Vysvětlení zadávací dokumentace č. 1

„Úložný systém pro depozitáře nástroje v rámci projektu „Revitalizace NKP Vlašský dvůr““

Detail umístění stacionárního regálu pro umístění obrazů v místnosti č. 305b.

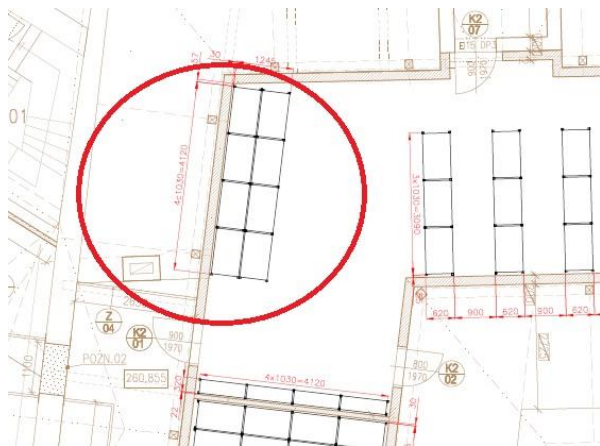
Místnost 305b má být vybavena regály na uložení obrazů, ale i šanonů v jakém počtu, dle bokorysu tam mají být oba dva úložné systémy, ale v půdorysu to není vyznačeno, v zadávací dokumentaci už je místnost 305b pouze jako místnost pro uložení šanonů a pouze místnost 305a je k uložení obrazů, prosím o potvrzení, jaké zadání je správné.

V místnosti 305b je v půdorysu vyznačeno 8 ks regálů na uložení obrazů (levý horní roh místnosti), správně to je tedy v nákresu (viz detail níže). Regály na uložení obrazů, jak jsou specifikovány v Příloze č. 3 ZD po bodem 2. psím. B) jsou umístěny v místnosti 305a a 305b. Počet regálů uvedený v tabulce, která je v Příloze č. 3 ZD zůstává nezměněn.
